Dohoda

1. Strany spolu dne 2. 2. 2023 uzavřely Smlouvu o dílo č. 230020009, jejímž předmětem je závazek PETROMU provést pro ČSSZ stavební práce v rámci investiční akce „OSSZ Most - Rekonstrukce budovy, tř. Budovatelů“, spočívající v celkové rekonstrukci budov ČSSZ, konkrétně pak budovy č. p. 1995 a budovy č. p. 1987, včetně souvisejících činností, např. obstarání kolaudace, které po jejím dokončení budou sloužit jako administrativní budovy odboru Okresní správa sociálního zabezpečení Most (dále jen „**Smlouva**“). Ke Smlouvě byl dne 2. 10. 2024 uzavřen dodatek č. 1 a dne 23. 7. 2025 byl uzavřen dodatek č. 2 (dále jen „**Dodatek č. 2**“).

Změnový list (ZL)

Týká se: Změna v elektroinstalaci stavby

Hloubka profilů prosklené fasády – Pavilon C + D

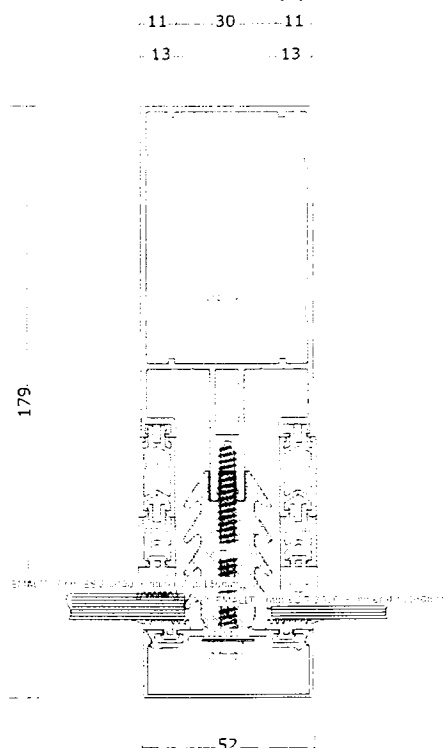
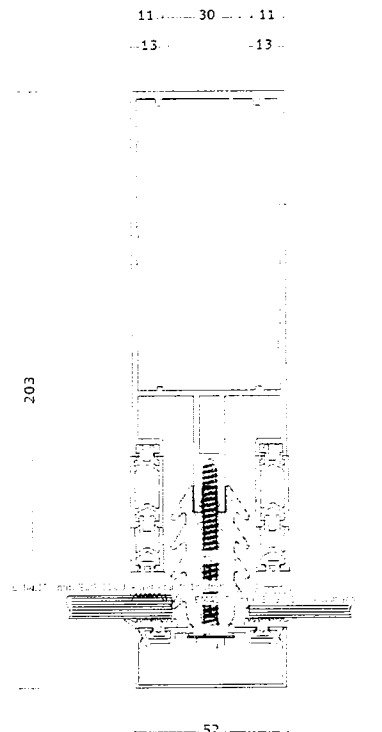
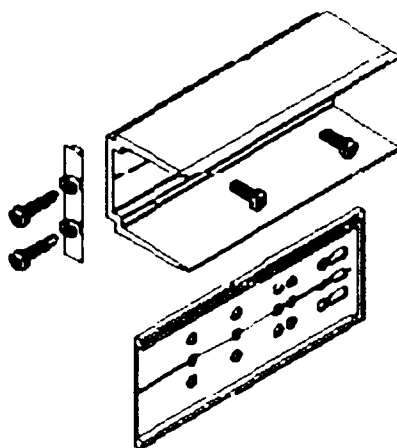
Na základě provedeného zaměření a následného zpracování výrobní dokumentace **bylo zjištěno**, že z důvodu požadavků na statickou stabilitu **bylo nezbytné použít** hlubší sloupky a příčky. Toto rozhodnutí **bylo přijato** v souladu s normou ČSN EN 1993-1-1 (Eurokód 3), která stanovuje požadavky na návrh ocelových konstrukcí z hlediska pevnosti, stability a pružnosti. Změny ve výrobní dokumentaci **byly provedeny** s cílem zajistit, aby konstrukce **splňovala** požadavky na bezpečnost, užitnost a trvanlivost.

Z výše uvedených důvodů jsme **byli nuceni** po zaměření **použít** hlubší sloupek a příčku, a to o jeden řád. Statika dle zadání a původní projektové dokumentace **vycházela „na hraně“** a rozměry **byly po zaměření a zpracování výrobní dokumentace upraveny – zvětšeny**.

Dále **byla upravena** výška kotvení, což **vyžadovalo přepracování** celého návrhu. Tato úprava **byla provedena** v souladu s normou ČSN EN 1992-4 (Eurokód 2 – Kotvení do betonu), která se zabývá návrhem kotvení včetně požadavků na umístění, nosnost a odolnost vůči zatížení. Kotvení **bylo o několik centimetrů výš**, než se původně uvažovalo dle projektu.

Původně navržený profil**Nově navržený profil na základě statického výpočtu**

Délka sloupů prosklené fasády – Pavilon C + D

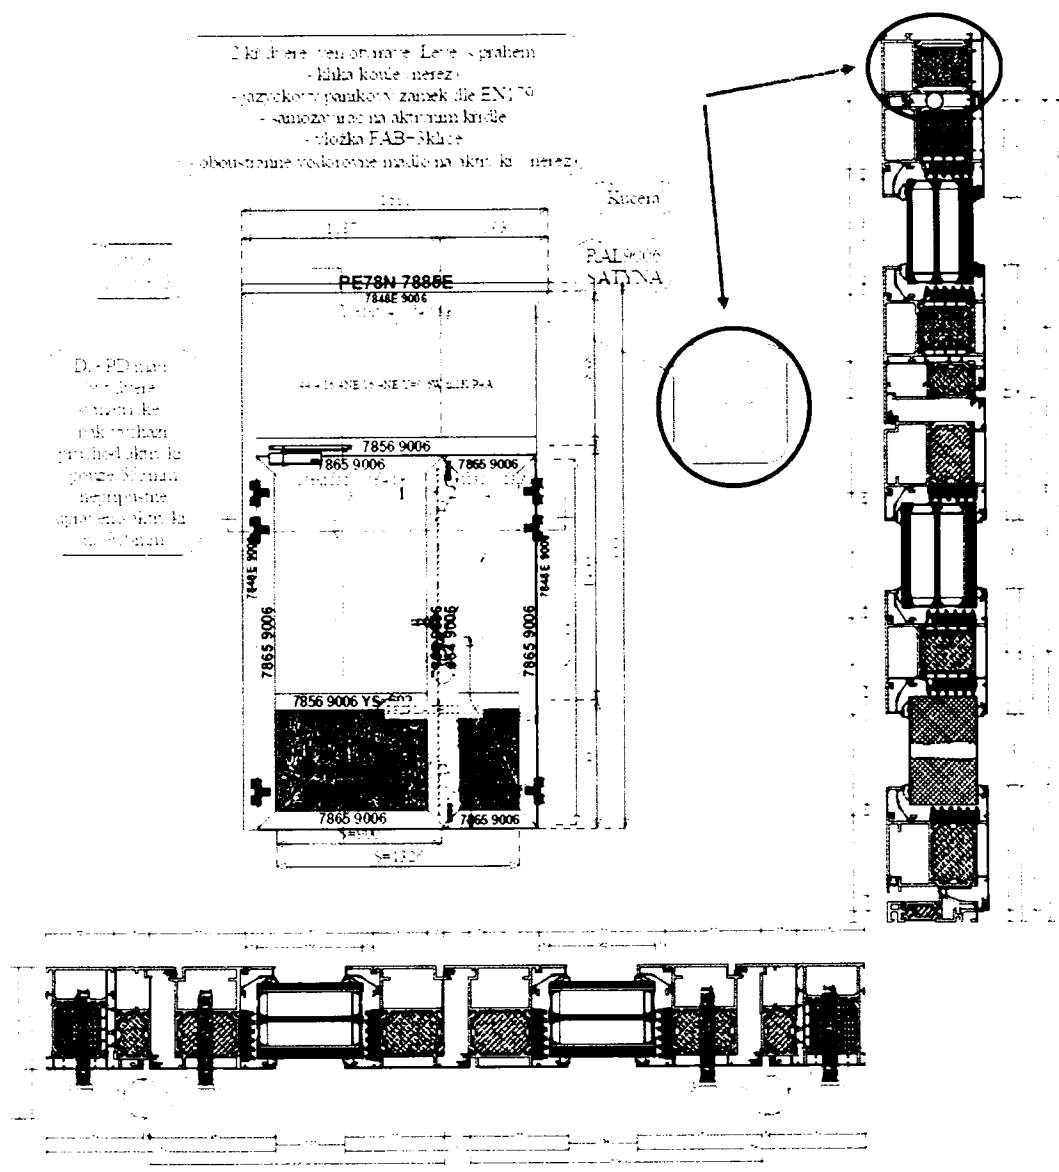
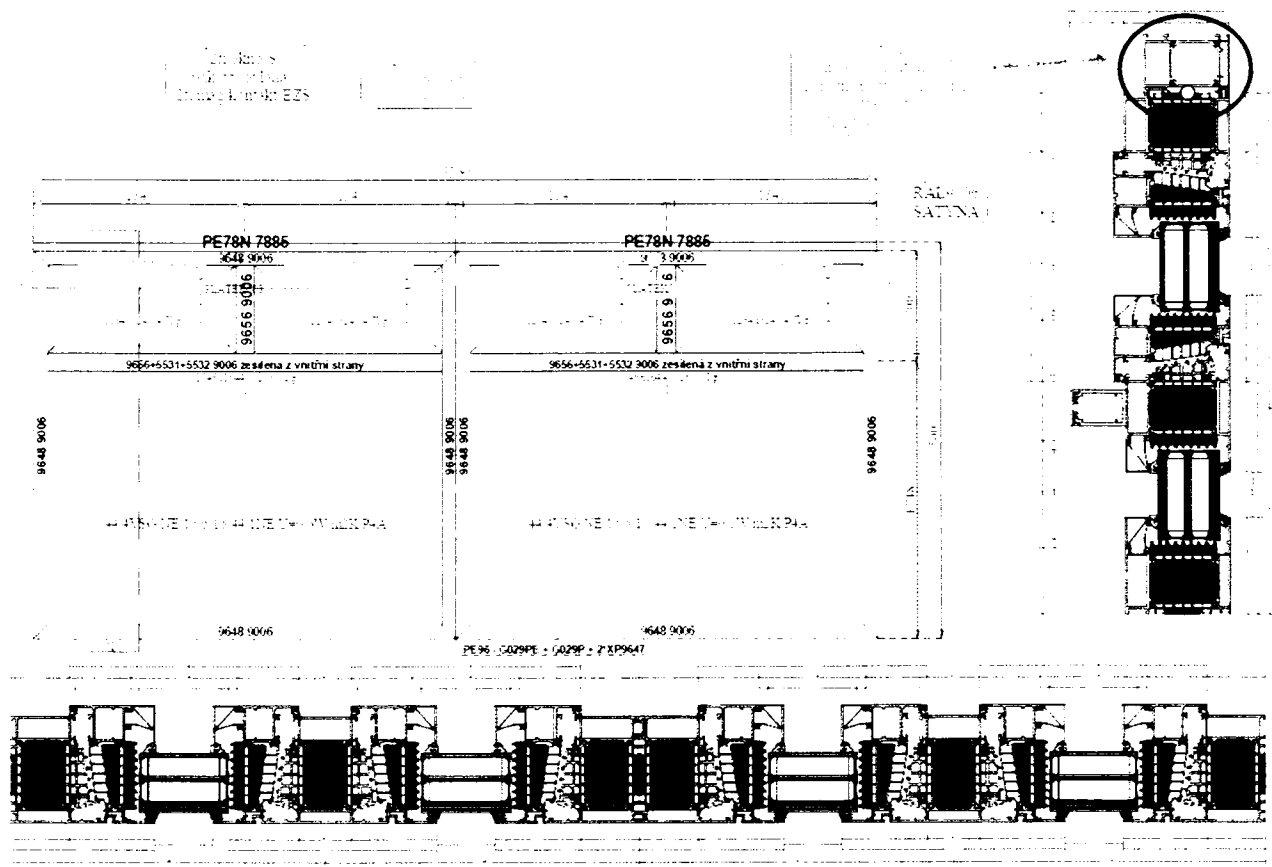
Použití atypické délky sloupů. Jak již bylo výše zmíněno, při zaměření a následné tvorbě výrobní dokumentace **došlo k posunutí** ukotvení a tím i **k prodloužení** délky sloupků nad rozměr standardní délky tyče. Výrobce tyčí **umožňoval** na zakázku vyrobit nestandardní délky, a tento způsob **byl v daném případě zvolen**.

V případě použití standardních délek tyčí **bylo nutné sloupky navázat** pomocí dilatačního napojení, což by **zvýšilo** cenu prosklené fasády ještě výrazně více. Z tohoto důvodu **bylo zvoleno** levnější technické řešení.

Minerální izolace prosklené fasády – Pavilon C + D

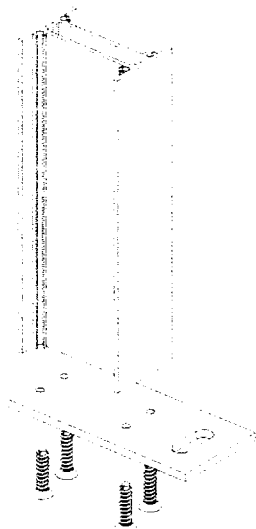
Z důvodu změny na větší hloubky sloupků a příček a použití obvodových panelů **bylo nutné změnit** hloubku použité minerální izolace, a to z původně uvažovaných 160 mm na 200 mm.

V opačném případě by minerální izolace **zůstávala** v konstrukci volně a **vznikala by** nesourodá vzduchová mezera, ve které by v budoucnu **mohlo docházet** ke kondenzaci vody, k **degradaci** použité izolace a následně i k **zatékání** do konstrukce.

Změna typu kotvení prosklené fasády – Pavilon C + D

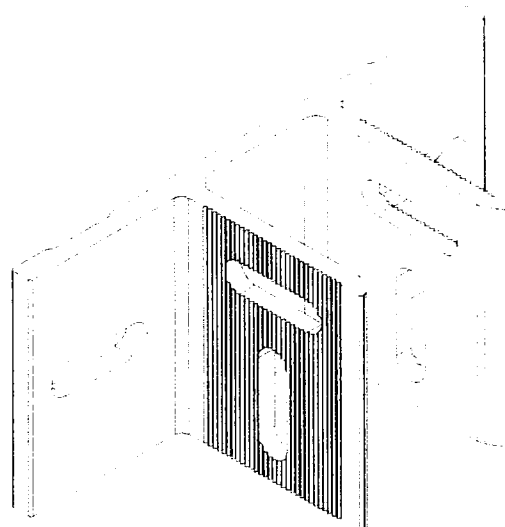
Patní násuvná kotva:

Vidlicová kotva:

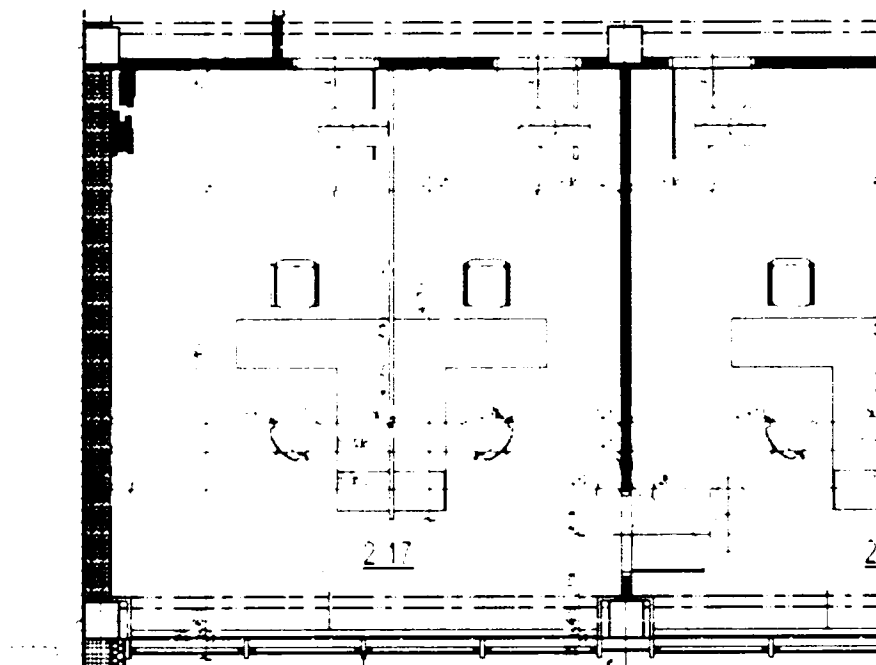
V rámci technické úpravy **byla před okenní otvor doplněna** po celé délce a výšce místnosti bezpečnostní mříž z ocelového materiálu.

Tato mříž **zajišťovala**:

- mechanickou ochranu proti vniknutí z vnější strany,
- splnění požadavků na fyzické zabezpečení dle interních bezpečnostních směrnic pro provoz IT infrastruktury státní správy,
- zachování možnosti otevírání a údržby okna díky posuvné konstrukci dle návrhu výrobce.

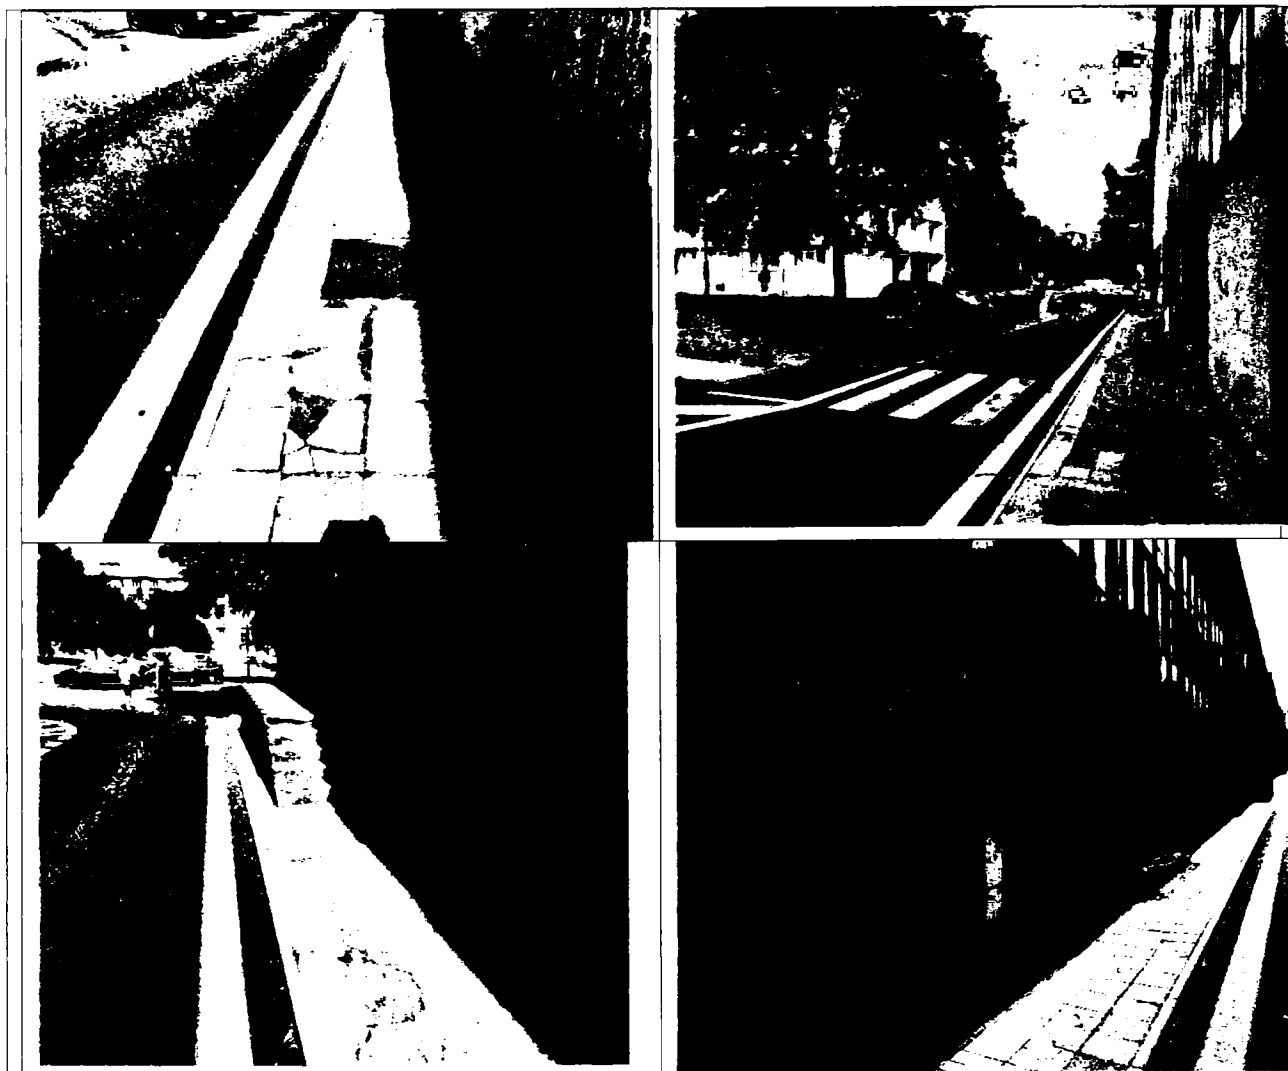
Během připojení **bylo zjištěno**, že obě hlavní domovní rozvodny (objekt C i D), které **byly technicky připraveny** dle projektové dokumentace na jistění 200 A, **nebylo možné připojit** na požadovaný výkon. Ze strany ČEZ Distribuce, a.s. **bylo povoleno** pouze hodnotové jistění 100 A na každý objekt.

To znamenalo, že aktuálně **byl hlavní jistič** u obou objektů nastaven na 100 A, i když projekčně **byl systém dimenzován** na 200 A a technicky **umožňoval** až maximálních 250 A.

Proto **bylo doporučeno**, aby objednatel (ČSSZ) **podal žádost** o navýšení hodnoty hlavního jističe na projekčních 200 A, jakmile to podmínky ze strany distributora **dovolí**, aby byla zajištěna výkonová rezerva odpovídající projektovým předpokladům.

Bylo nutné upozornit, že v dané době ČEZ Distribuce **neumožňovala** vyšší připojený výkon, a v případě budoucí potřeby dalšího navýšení **bylo nutné řešit** nové připojení k distribuční síti formou samostatného správního řízení u ČEZ Distribuce, a.s.

Důvod změny:

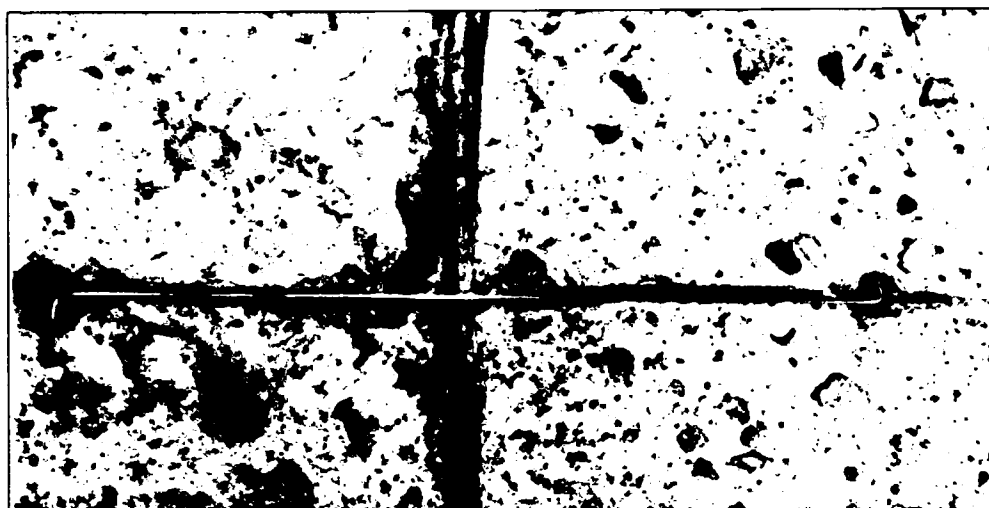
Dlouhodobé působení zatížení a stáří konstrukce **vedly** k výskytu trhlin a mechanickému poškození v podlahových konstrukcích v 1. PP pavilonů C a D.

Původně uvažované řešení sjednocení povrchu podlah pomocí samonivelační stěrky do tl. 10 mm se **ukázalo jako nedostatečné** z hlediska eliminace vlivu stávajících trhlin. **Hrozilo** prokreslení trhlin do nové vrstvy a následná degradace nové skladby podlah.
